V/réf. : DMS AT/2043-0115/02/2016-341/PR  
DU 04/PFU/603788  
N/réf. : AA/AH/BXL-2.2228/s.605  
Annexe : 1 dossier

**Objet : BRUXELLES. Rue de la Bourse, 38-40. Demande de permis unique portant sur la restauration des consoles supportant les auvents qui courent les façades. Avis conforme de la CRMS.**  
*Dossier traité par A. Thiebault, cellule travaux DMS.*

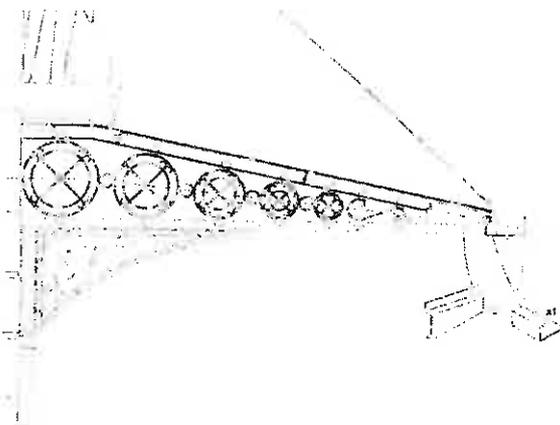
Le remplissage des consoles se fera selon le modèle ci-joint. Celui-ci correspond au dessin qui figure systématiquement sur les plans d'archives des demandes de travaux successives.

La CRMS demande d'évaluer la possibilité d'éviter l'usage des tirants complémentaires. Cela suppose un examen des modes d'ancrages des consoles dans les façades.

La CRMS demande qu'un ferronnier et qu'un ingénieur en stabilité, spécialisés en restauration du patrimoine, soient associés à l'élaboration des plans d'exécution.
